植込型補助人工心臓の両電源外れによるポンプ停止事例

DuraHeart左心補助人工心臓システム(テルモ)

fmda 作

DuraHeart 左心補助人工心臓システム
「両電源外れによるポンプ停止」に関する注意喚起

コントローラとバッテリー接続のロック機構

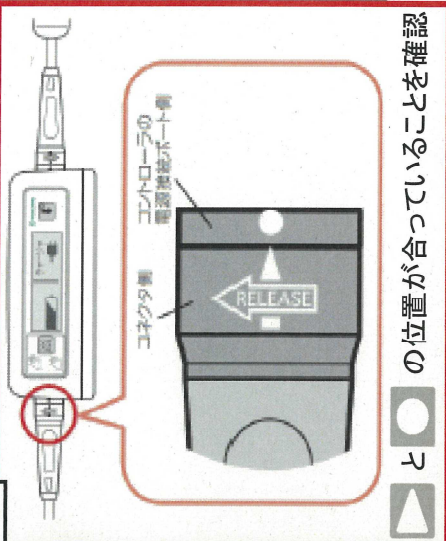
接続が不完全な場合、コネクタが抜けやすい

両電源外れ対策品

プロテクトカバー

コネクタロック

注意事項

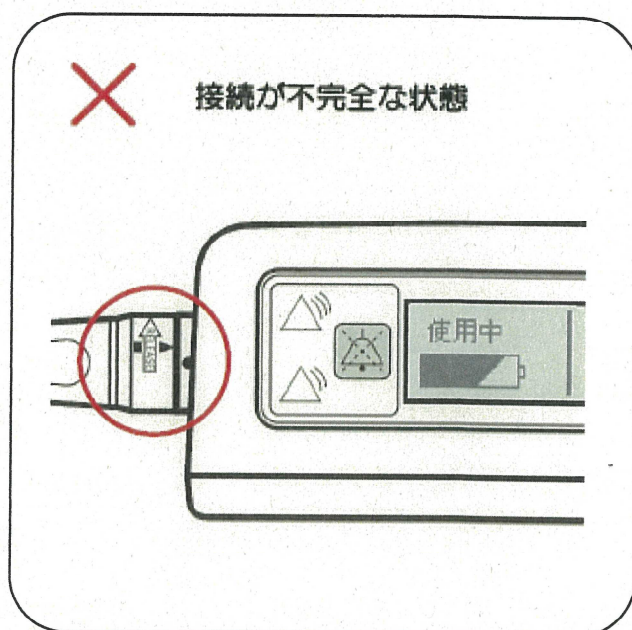
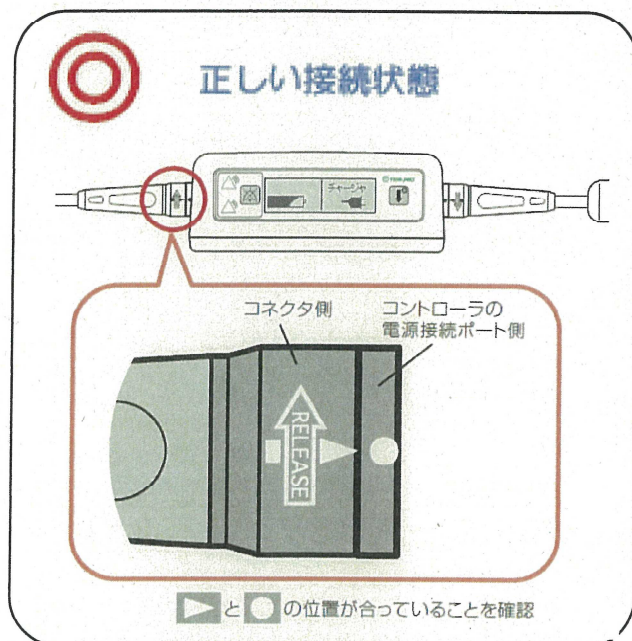
※1 電源装着時

電源が「正しい接続」であることを確認して下さい。

※2 電源を取外す時

もう一方の電源が「正しい接続」であることを確認してください。
